Haram vindkraftverk – endring av MTA etter OEDs klagebehandling

OPPDRAG	**MTA Haram vindkraftverk**	DOKUMENTKODE	10202908-03-RIM-NOT-MTAendringer2020
EMNE	Endringer etter OED klagebehandling	TILGJENGELIGHET	Åpen
OPPDRAGSGIVER	**Zephyr**	OPPDRAGSLEDER	Øystein Klokkerhaug
KONTAKTPERSON	Olav Rommetveit	SAKSBEHANDLER	Ørjan W. Jenssen
KOPI		ANSVARLIG ENHET	Multiconsult Norge AS

Dette notatet går gjennom alle vilkår og forutsetninger fra NVE og OED knyttet til MTA for Haram vindkraftverk, og svarer opp eller angir status for disse. Det er iht. OEDs klagebehandling en forutsetning at NVE godkjenner de endringene som her beskrives før arbeidene med de berørte delene av anlegget kan gjennomføres.

Figur 2. Risikokart iskast med endret turbinplassering.

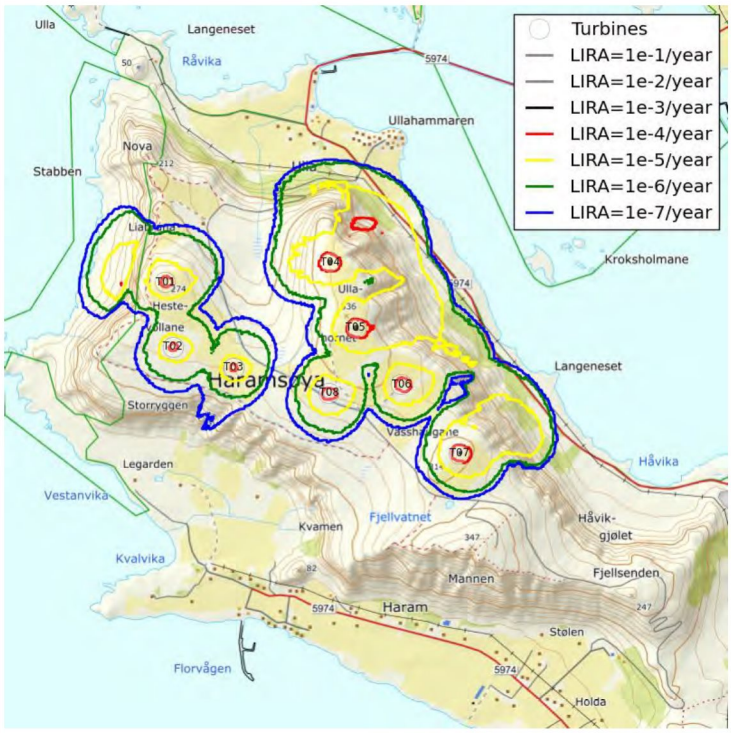
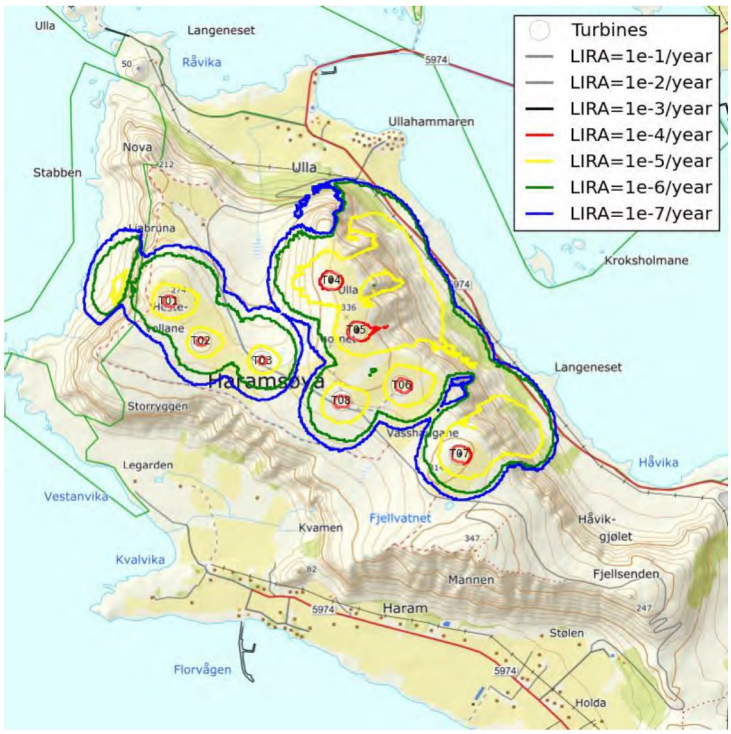
Endringer i avstander til iskastutsatte områder samt fornyet risikovurdering framkommer av Tabell 4. Risikokart iskast for MTA 2019 er vist i Figur 1, for endret turbinplassering i Figur 2.

Turbin	Avstand MTA	Avstand nå	Merknad
T01	295 m	295 m	Haramsfjellvegen (privat vei i kons.omr.). Uendret risiko. LIRA ~ 1e-6 som er neglisjerbart for passerende fotgjengere.
T02	365 m	210 m	Haramsfjellvegen. Noe økt risiko, LIRA ~ 5e-6 som er neglisjerbart for passerende fotgjengere.
T03	110 m	20 m	Haramsfjellvegen. Økt risiko, LIRA ~ 1e-4 som er høyere enn tillatt for ubeskyttet ferdsel langs offentlig vei, men akseptabelt for turløyper og lignende.
T04	450 m	510 m	Ullavegen (fylkesvei 5974 øst for kons.omr.). Redusert/ingen risiko, neglisjerbart.
T05	410/590 m	405/590 m	Haramsfjellvegen/Ullavegen. Uendret/ingen risiko. Neglisjerbart
T06	275/525 m	275/525 m	Haramsfjellvegen/Ullavegen. Uendret risiko. Neglisjerbart.
T07	255/510	255/510	Haramsfjellvegen/Ullavegen. Uendret risiko. Neglisjerbart.
T08	35 m	35 m	Haramsfjellvegen. Uendret risiko. LIRA ~ 1e-4 som er høyere enn tillatt for ubeskyttet ferdsel langs offentlig vei, men akseptabelt for turløyper og lignende.

Figur 3. Endret inngreps- (og arealbruks-)grense T05-T04. Gammel grense MTA2019 med rød stipling. Naturtypeavgrensningen er ikke vist her for å vise ortofotoet med brun lyngmark og grønn grasmark/fyllingskant best mulig. Se tilsvarende utsnitt med naturtypen i figur 2.

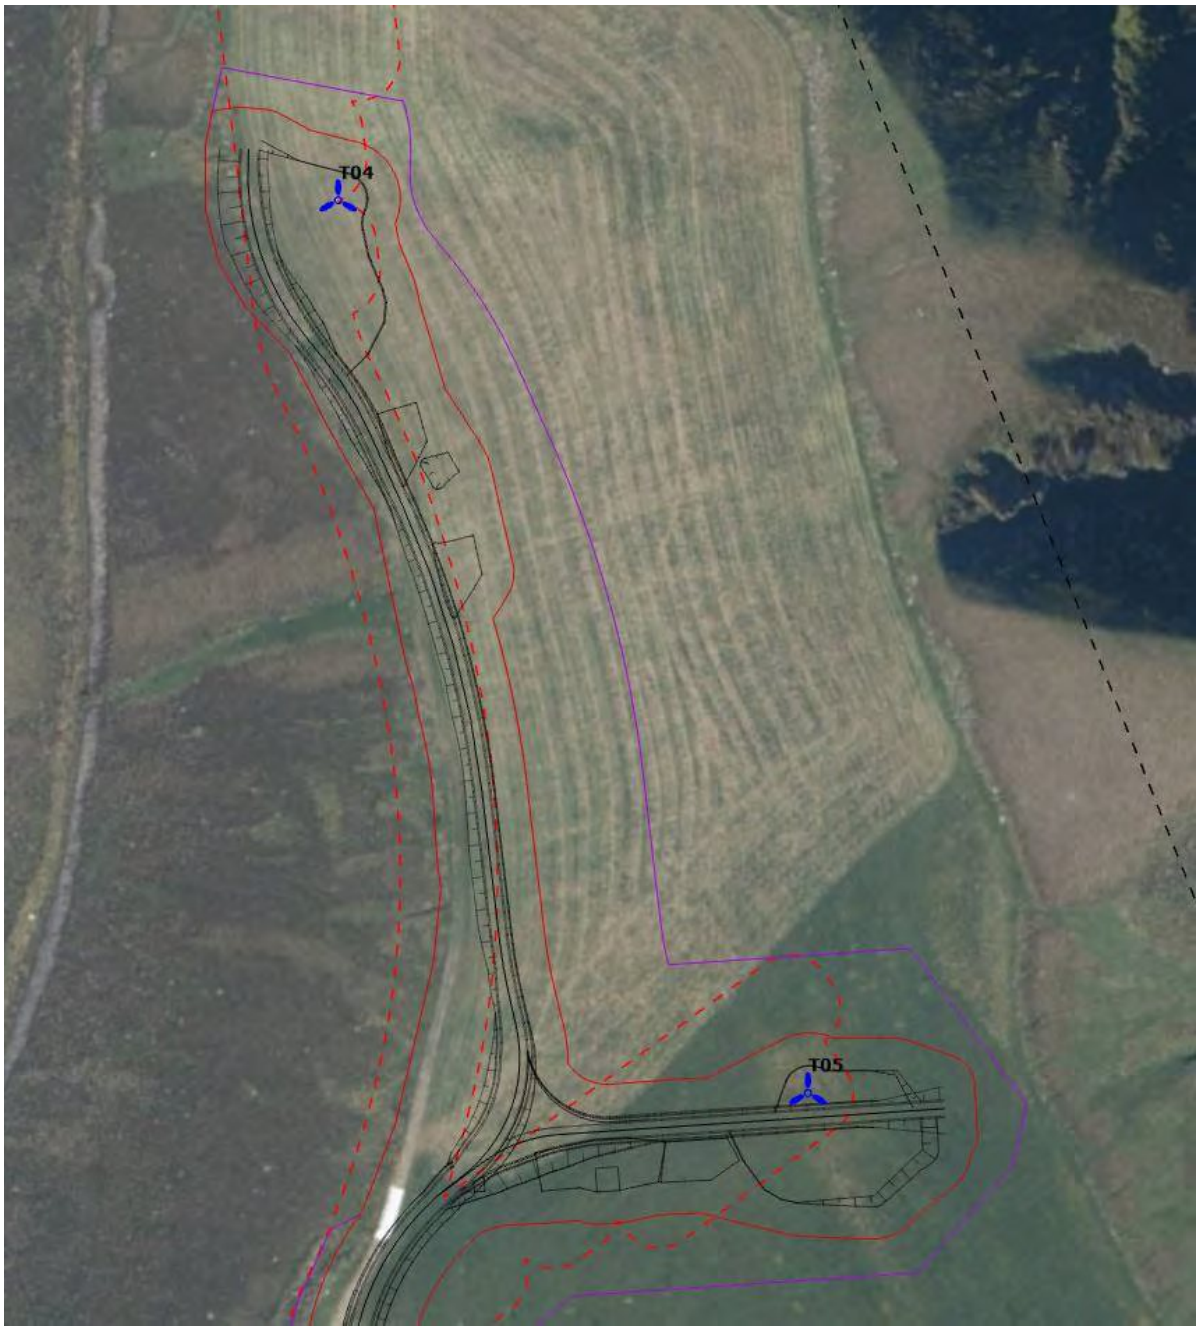
NVE forsterker dette ved å sette vilkåret: «*Av hensyn til naturtypene kystlynghei og semi-naturlig eng, skal inngrepsgrensen reduseres mellom turbin 4 og 5, og langs adkomstveien mot Fjellsenden.*»

Endret plassering for å hensynta utvalgt naturtype kystlynghei på strekningen mellom turbin 4 og 5 framgår i detalj på Figur 3 og Figur 4. Endret plassering for å hensynta viktig naturtype seminaturlig eng mot Fjellsenden framgår i detalj på Figur 5.

NVEs vilkår har delvis bakgrunn i en rapport fra en botanisk kartlegging utført i 2019 av Sølvi Wehn, Multiconsult. Ny avgrensning av inngrepsgrensen langs de aktuelle strekningene er utført i samråd med henne og med utgangspunkt i avgrensninger hun trakk i sin rapport. Det planlagte massetaket som delvis berørte området med semi-naturlig eng, er i samråd med entreprenør redusert for å gjøre det mulig å følge anbefalingen i den botaniske kartleggingen.

På oppdaterte detaljplankart er både arealbruks- og inngrepsgrense justert på disse strekningene. Arealbruksgrensa markerer iht. MTA en «hard» grense som ikke skal overskrides hverken ved ytterligere detaljprosjektering eller med midlertidig arealbruk uten særskilt tillatelse fra NVE. Det er brukt ortofoto for å kunne plassere arealbruks- og inngrepsgrense på disse strekningene i størst mulig grad i overgangen mellom eksisterende veifylling og de verdifulle naturtypene.
